**Verslag huishoudelijke elektrische installatie op laagspanning en zeer lage spanning****Algemeen:**

Referentie: 003-20260811-04	Datum controle: 11/08/2026
Keurder: 003

Eigenaar:	EAN-code: 541448820063928066
Adres installatie: Zwarthaar 5, 9450 - Haaltert	Nummer teller(s): 1SAG1200091348
	Distributienetbeheerder installatie: Fluvius
Datum uitvoering installatie:	☐ Vóór 01/10/1981 ☒ Tussen 01/10/1981 en 01/06/2020 ☐ Vanaf 01/06/2020
Type:	☒ Wooneenheid ☐ Niet-huishoudelijk ☐ PV ☐ Batterij ☐ Laadpaal

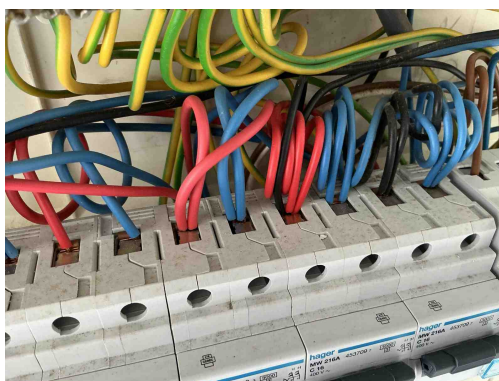
T21 - Het elektrisch materieel is niet geplaatst volgens de voorschriften van de fabrikant/ regels van goed vakmanschap . (Boek 1: 1.4.1.3)

Opmerking: Verschillende secties op 1 pool, meer dan 2 geleiders per pool, ophangvijzen bord niet afgedekt

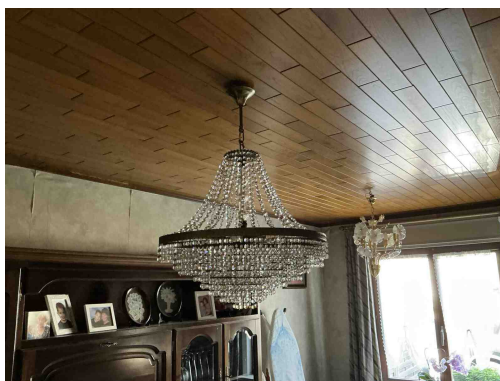
T21 - Het elektrisch materieel is niet geplaatst volgens de voorschriften van de fabrikant/ regels van goed vakmanschap . (Boek 1: 1.4.1.3)

Opmerking: Verschillende secties op 1 pool, meer dan 2 geleiders per pool, ophangvijzen bord niet afgedekt

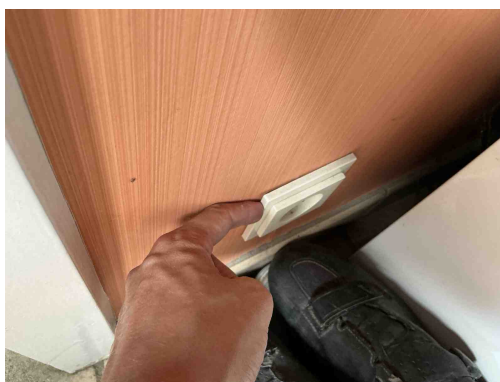
Klasse 0 toestel verboden

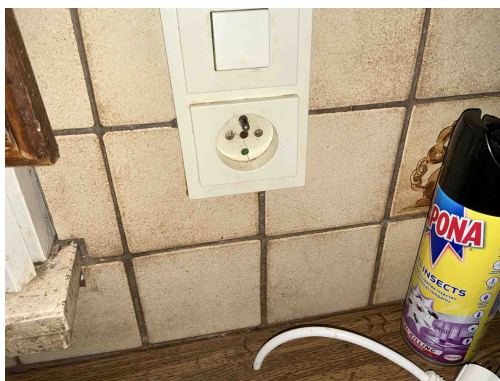
T10 - Bepaalde contactdozen en/of schakelaars zijn niet degelijk bevestigd (Boek 1: 1.4.1.3).

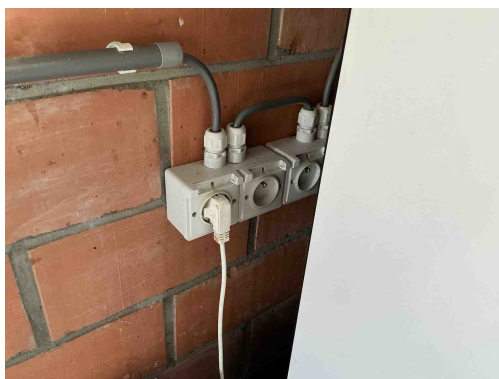
T09 - Bepaalde contactdozen en/of schakelaars zijn beschadigd (Boek 1: 1.4.1.3).

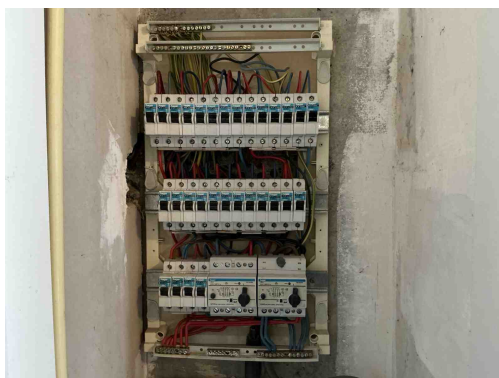
B06 - Het elektrisch verdeelbord heeft niet de minimale beschermingsgraad IPXX-B in een gewone ruimte (Boek 1: 4.2.2.3).
